## Staudernheim Bebauungsplan „Tuchbleiche“

Auswertung der eingegangenen Stellungnahmen aus:

Synopse vom 07.03.2024  
zur  
Entwurfssfassung vom Juli 2023

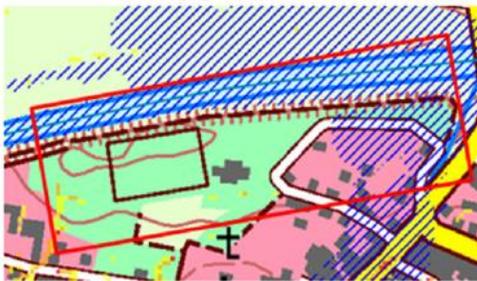
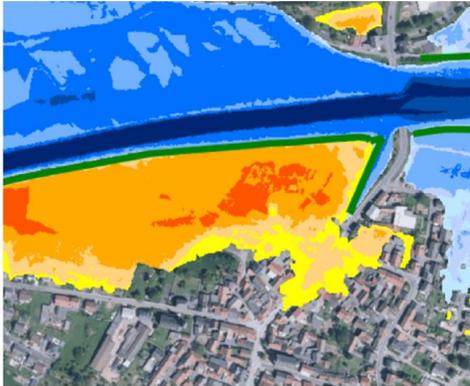
Die fachlichen Hinweise zum Aspekt „hochwasserangepasste Bauweise“ sollten zur Kenntnis genommen werden. In diesem Zusammenhang jedoch kann die Anregung auf Einfügen eines ergänzenden Verweises in den Abschnitt B „Bauordnungsrechtliche Festsetzungen“ inhaltlich nicht nachvollzogen werden.

Soweit darüber hinaus angeführt wird, dass ein mögliches Schadenspotential erheblich reduziert werden könnte, indem die Wochenendhäuser z.B. auf Stelzen gesetzt werden, sollte dies zur Kenntnis genommen werden. Unter Berücksichtigung der getroffenen Regelungen zur Höhe baulicher Anlagen wäre solches grundsätzlich möglich. Auf eine verbindliche Festsetzung wurde in diesem Zusammenhang seitens der OG verzichtet, da die Auffassung vertreten wird, dass es auch andere bauliche, konstruktive, aber auch nutzerseitige / eigenverantwortliche Maßnahmen gibt, mit der Schadenspotentialen entgegengewirkt werden kann (wie z.B. Wassersperren außerhalb eines Gebäudes oder Abdichtungen, bauliche Maßnahmen gegen Auftrieb oder Unterspülung, Auswahl geeigneter Baustoffe, hochwasserangepasste Raumnutzung, hochwasserangepasste Elektroinstallation und Heizungsanlage).

Die vorgenannten Aspekte sollte in diesem Zusammenhang ergänzend Eingang in das Kapitel „Hinweise und Empfehlungen ohne Festsetzungscharakter“ der textlichen Festsetzungen sowie die Planbegründung finden.
